**AGENTURA OCHRANY PŘÍRODY
A KRAJINY ČESKÉ REPUBLIKY**

**ODBORNÉ STANOVISKO
z hlediska bezpečnosti pro volně žijící ptáky**

Konzola PAŘÁT III-R-DBW kat.č. 788-00 + neodpínaná odbočná linka

Posuzovatel:	ENERGETIKA SERVIS s.r.o.	Posuz:	
Kontrola:	Křížková 1690, 370 01 Č. Budějovice	Datum:	10.10.2011
Kreslí:	Maurer O.	Kontrola:	Kadlec F.
Měřičec:	NENÍ	Název:	KONZOLA PARÁT-III-R-DBW kat.č. 788-00
			+ neodpínaná odbočná linka
Stupeň:	SLOŽENÉ PODPĚRNÉ TĚLO	Číslo výkresu:	příloha č. 22

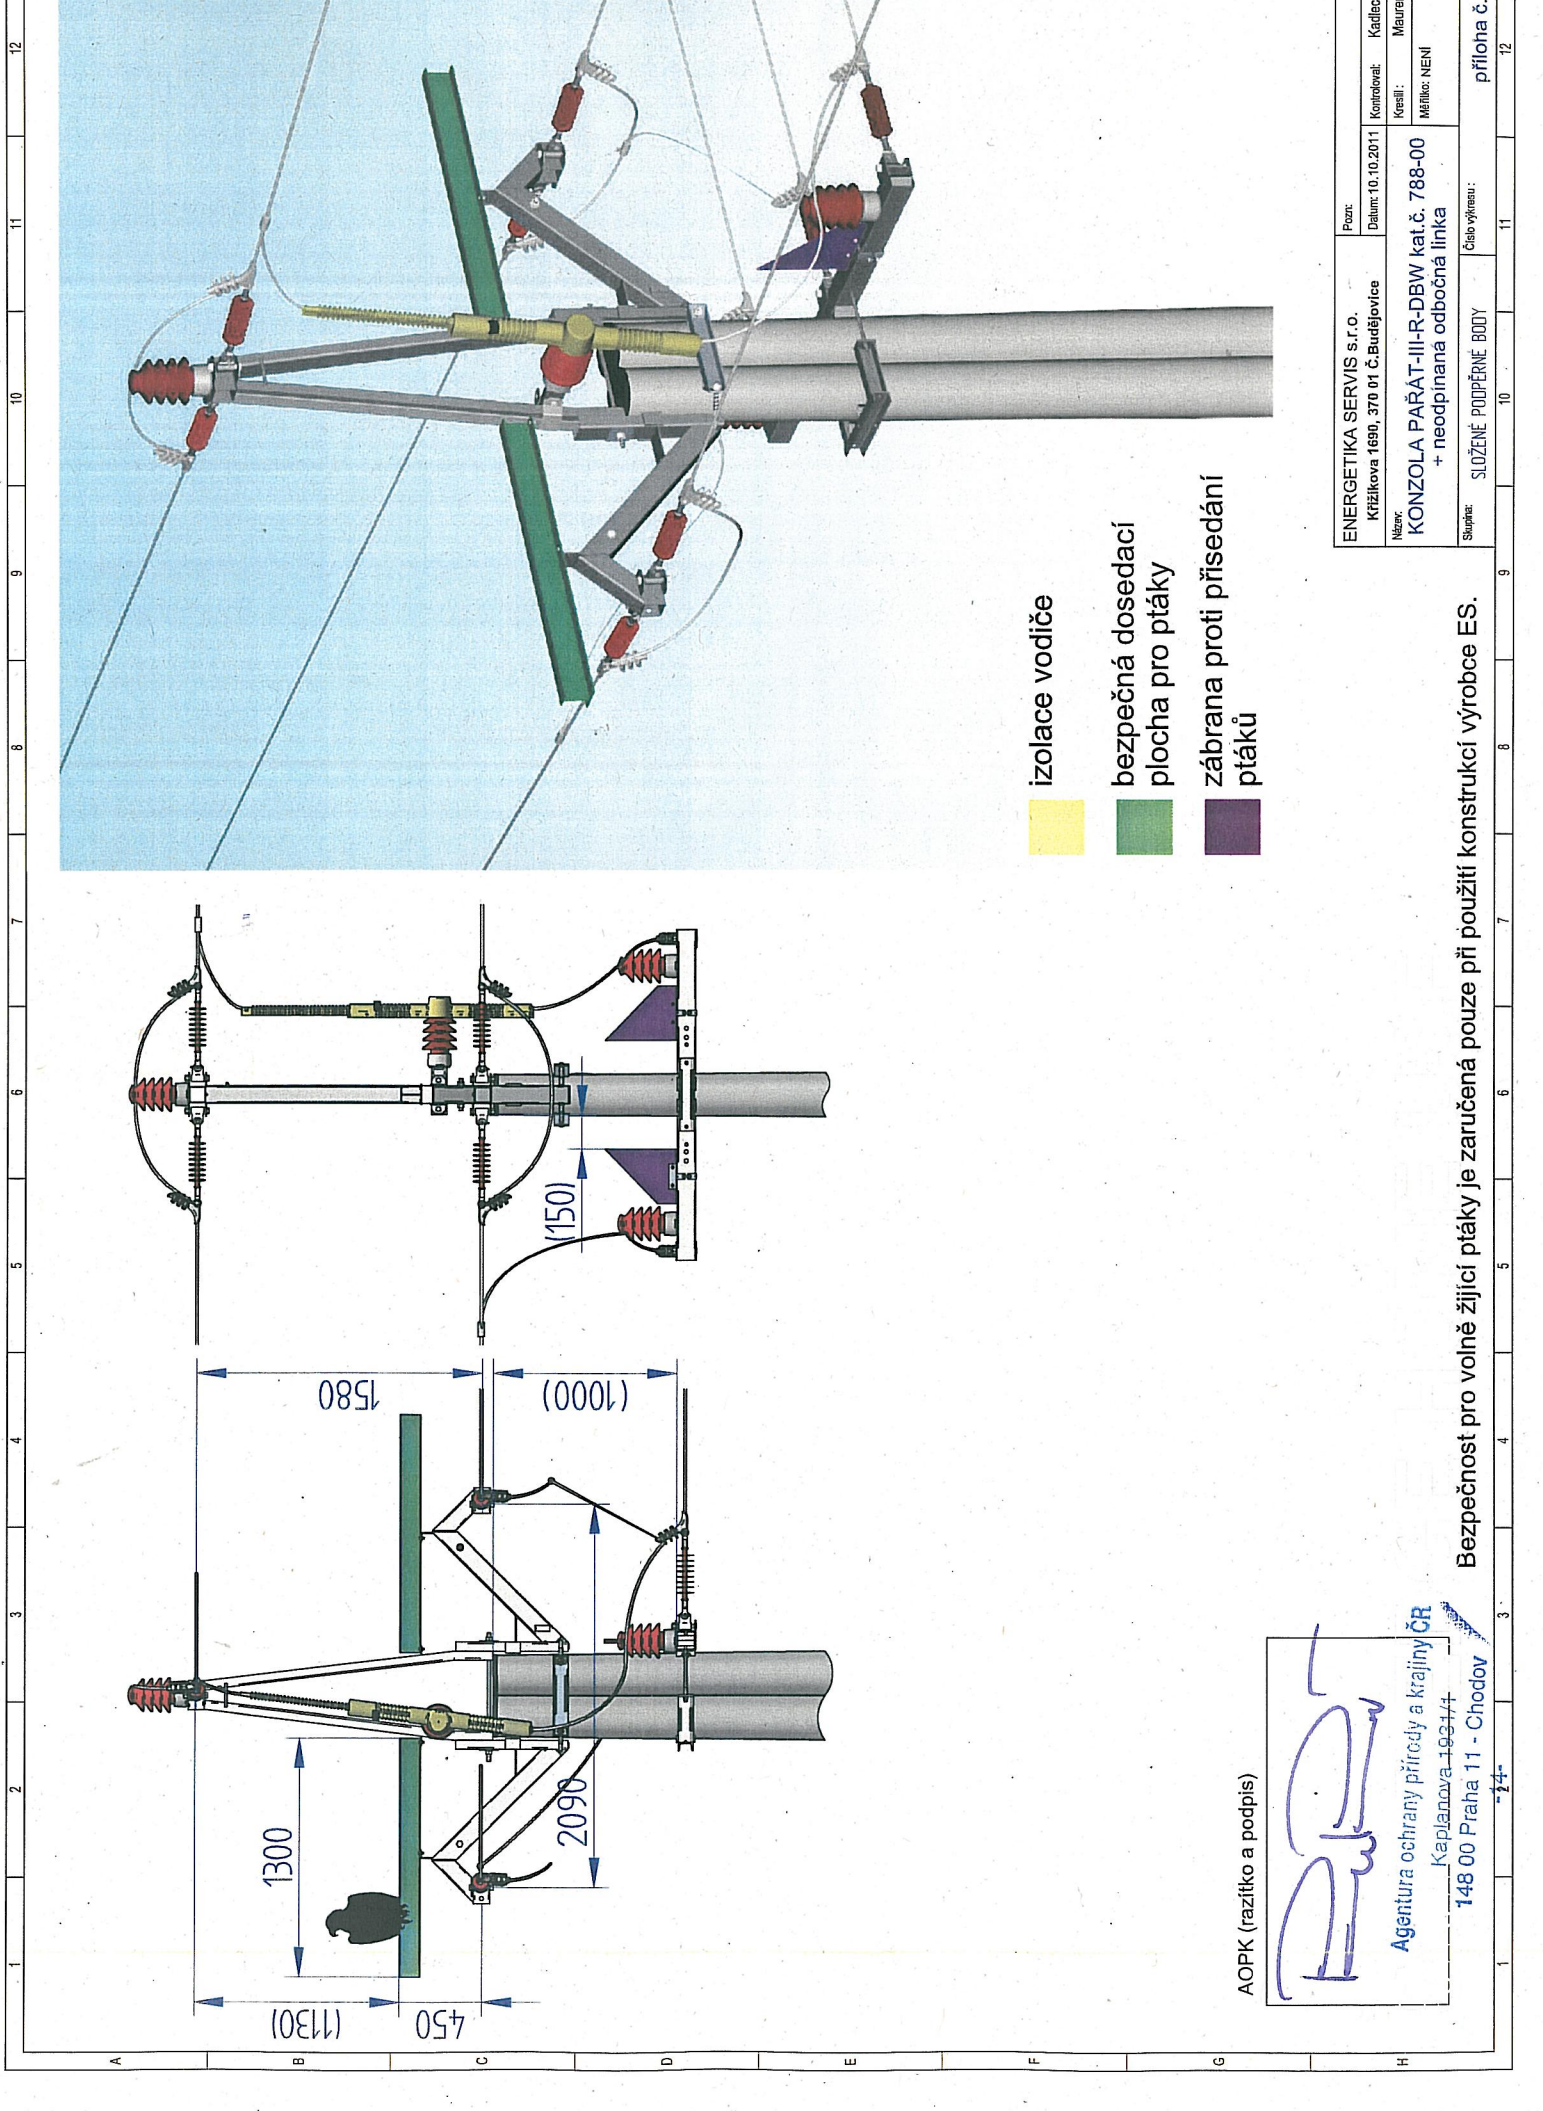
Konzola PAŘÁT III-R-DBW kat.č. 788-00 s neodpínanou odbočnou linkou je konstruována tak, že ptáci mohou dosedat na speciální dosedací prvek z izolačního materiálu. Tento prvek nabízí ptákům dostatečně dlouhou a vhodně umístěnou plochu z izolačního materiálu, která umožňuje bezpečné dosednutí ptáků všech velikostních kategorií. Pro ptáky sedící na dosedacím prvku nehrozí riziko úrazu kontaktem s vodičem, ani prostřednictvím trusu. Pokud by došlo tímto způsobem k propojení vodiče s tělem ptáka, k úrazu nemůže dojít, protože pták se nedotýká uzemněné části konzoly (dostatečné izolační schopnosti dosedacího prvku za sucha a za deště jsou doložené zkušebními protokoly č. 9596/11). Při přeletu či odletu většího ptáka by teoreticky mohlo dojít k propojení krajního vodiče se svislým svodem středního vodiče. Ten je však opatřen izolačním krytem, který riziko úrazu v důsledku propojení sousedních vodičů křídly ptáka vylučuje. Použití izolačního krytu by mělo být zároveň spolehlivou prevencí úrazu při pokusu ptáků o dosednutí na vodorovnou výztuhu mezi bočními a středním ramenem konzoly a pokusu při dosednutí na hlavu dvojitého sloupu nebo v místě připevnění středového horizontálního izolátoru. Taktéž rovinné části konzoly odbočné linky jsou opatřeny zábranami znemožňující dosednutí ptáků v blízkosti izolátorů a svislých vodičů.

Snaha o zajištění ochrany ptáků na vedení vysokého napětí vychází ze zákonů č. 458/2000 Sb., v platném znění a zákona č. 114/1992 Sb., v platném znění. AOPK ČR byla Ministerstvem životního prostředí pověřena k provádění hodnocení výrobků a zařízení využívaných v distribuční síti z hlediska bezpečnosti pro volně žijící ptáky. Na základě současného poznání AOPK ČR souhlasí s instalací Konzoly pařát PAŘÁT III-R-DBW kat.č. 788-00 s neodpínanou odbočnou linkou do distribučního zařízení. Navržené řešení lze považovat pro ptáky za mnohem bezpečnější, než ponechání konzoly bez bezpečné dosedací plochy a ochranných prvků. Předložený návrh považuje AOPK ČR za posun v zajištění ochrany ptáků na sloupech VN. Vzhledem k tomu, že se jedná o nový

typ konzoly, bude jejich účinnost dále v provozu průběžně sledována a v případě potřeby bude doporučena úprava řešení. Výše uvedené předpoklady jsou platné pouze za podmínek existence a funkčnosti všech navržených prvků. Garanci kvality použitých materiálů a montážních postupů zajišťuje výrobce. Za správnost instalace odpovídá dodavatel stavby a příslušná energetická společnost.
